**Sitzung vom 05.02.2020**

## **Aufstellung Bebauungsplan „An der Point-Nord“, Gem. Schondorf**

**Abwägung der Stellungnahmen nach** öffentlicher Auslegung gem. § 13b i.V.m. § 13a Abs. 2 Nr. 1 i.V.m. § 13 Abs. 2 und Abs. 3 Satz 1 sowie § 3 Abs. 1 BauGB und der Behördenbeteiligung nach § 4 Abs. 1 BauGB in der Zeit vom 20.02.2018 bis 23.03.2018

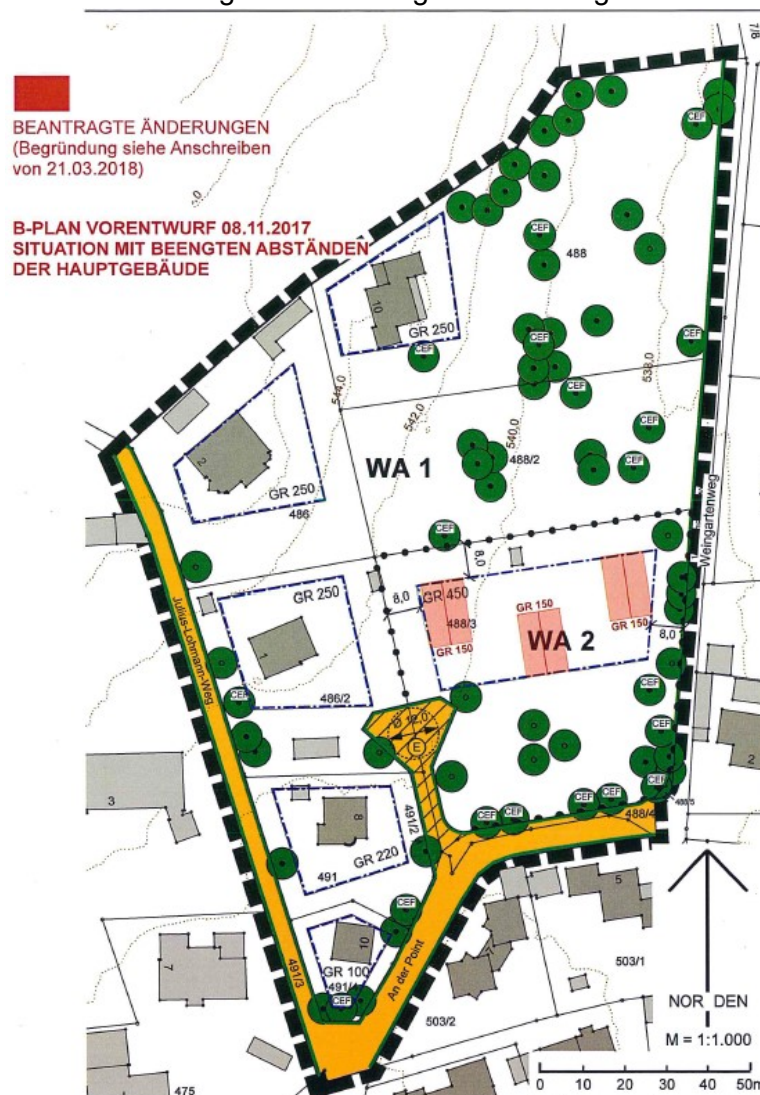
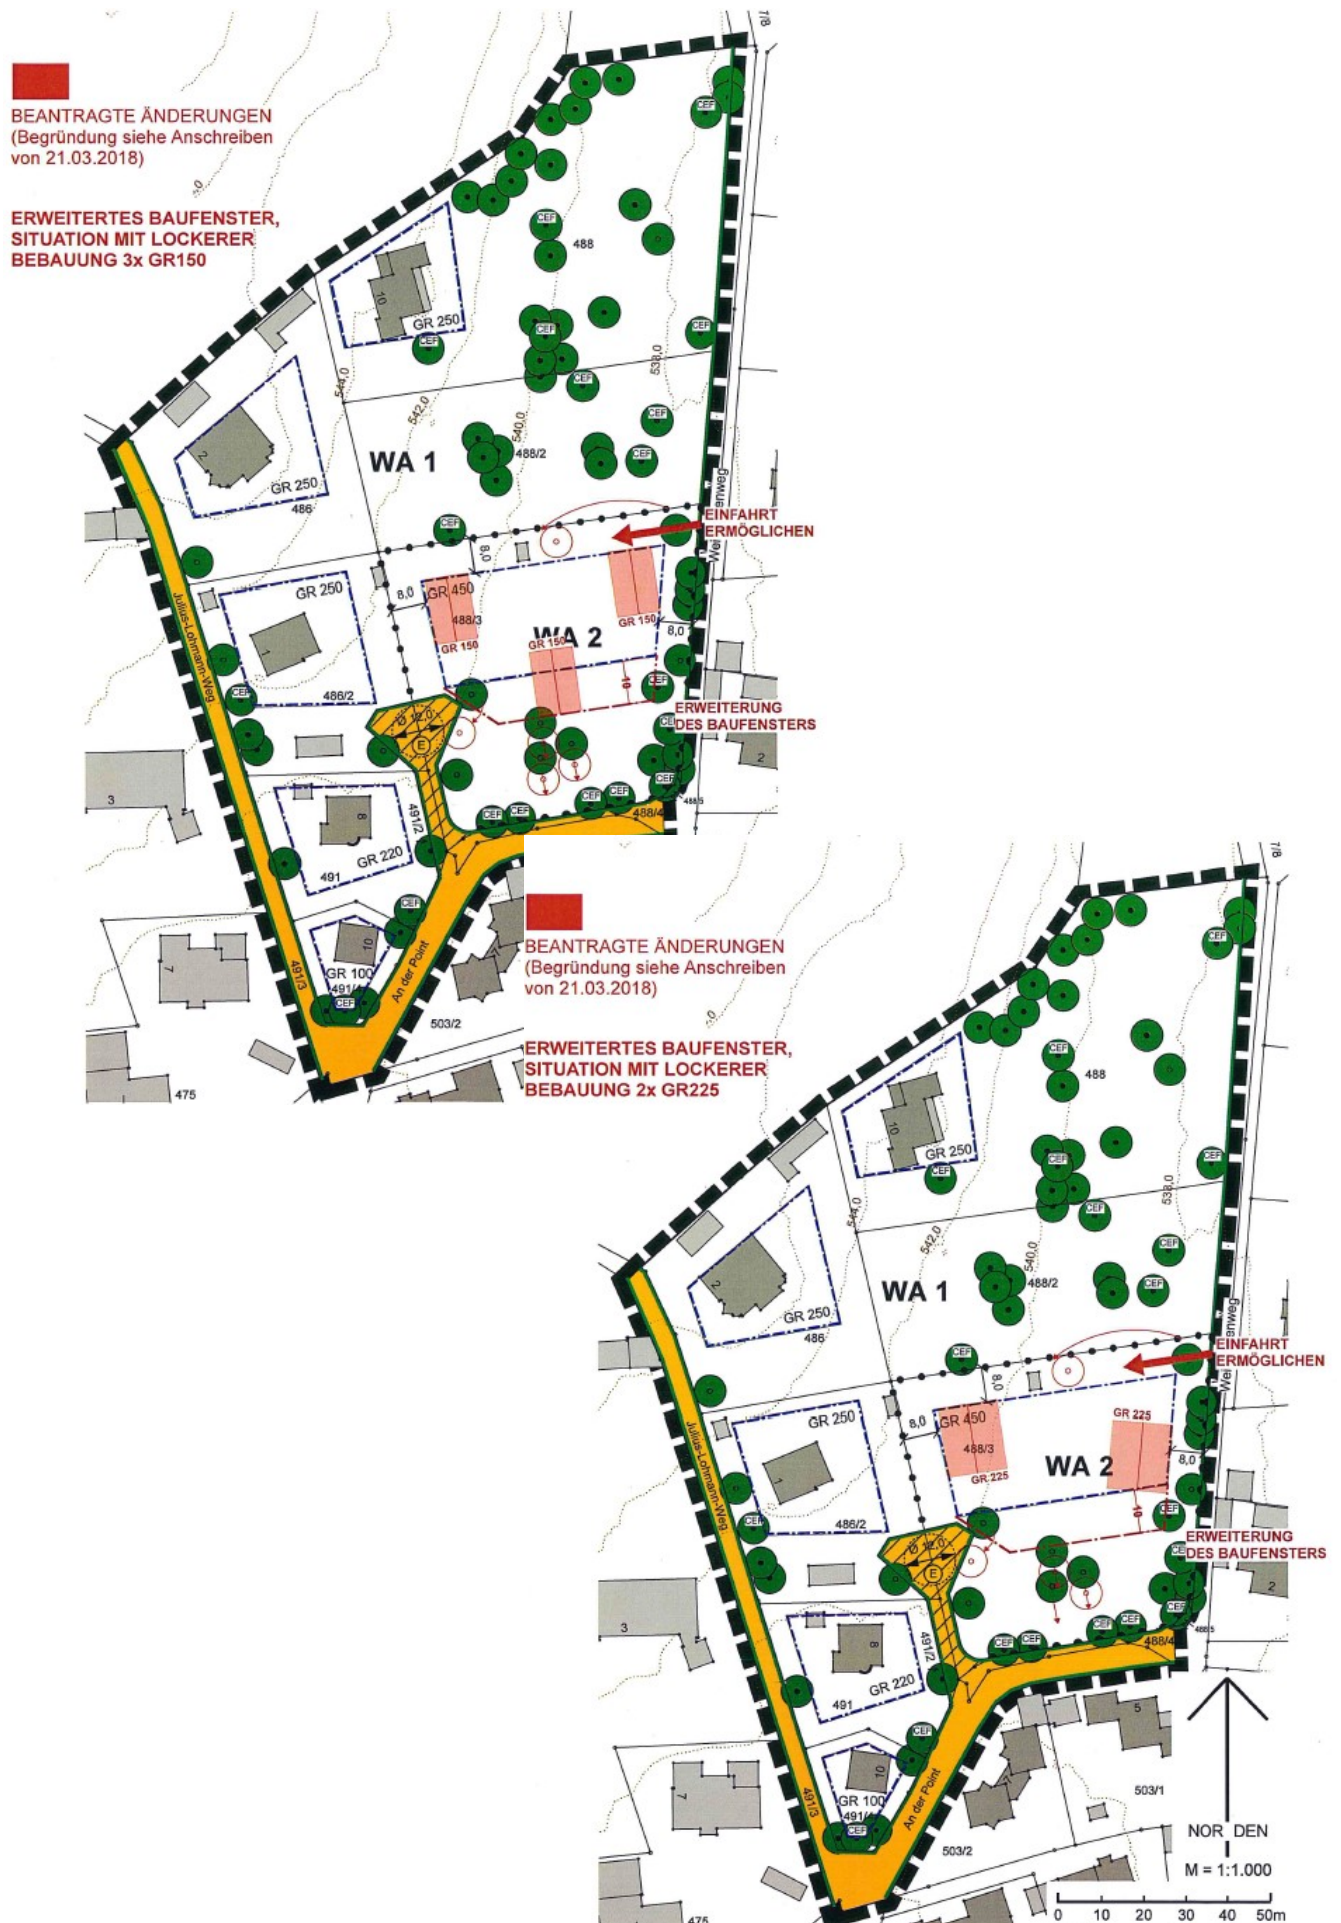
2. Erweiterung des Bauraums bzw. der Baugrenzen

Wir beantragen deshalb eine Erweiterung des Bauraums um 10 Meter nach Süden (und eine damit verbundene Verschiebung der zu pflanzenden neuen Bäume) um ausreichend Abstand zwischen den Baukörpern planen zu können. Die Begrenzung der maximal zu bebauenden Grundfläche bleibt dabei unverändert (hier 450 Quadratmeter gesamt).

Siehe auch Anlagen / Zeichnungen im Anhang.

Zu 1./2. Eine Zufahrt vom Weingartenweg wurde in der Gemeinderatssitzung vom 10.04.2019 diskutiert und verworfen. Für das Baugebiet WA 2 ist eine gemeinsame Zufahrt ausschließlich von Süden über eine zusätzliche Stichstraße vorgesehen. Die erforderlichen Flächen für die Zufahrt wurden dahingehend minimiert.

Das Baufenster im WA 2 konzentriert sich nun aufgrund des Baumbestands weiter westlich als im Vorentwurf vorgesehen. In Teilen können auch Flächen weiter südlich bebaut werden. Eine Bebauung mit drei Gebäuden ist innerhalb des Baufensters möglich.

Die Stellungnahme wird gemäß Abwägung zurückgewiesen. Die Planunterlagen werden im Hinblick auf das geänderte Baufenster im WA 2 unter Berücksichtigung des zu erhaltenden Baumbestands angepasst.
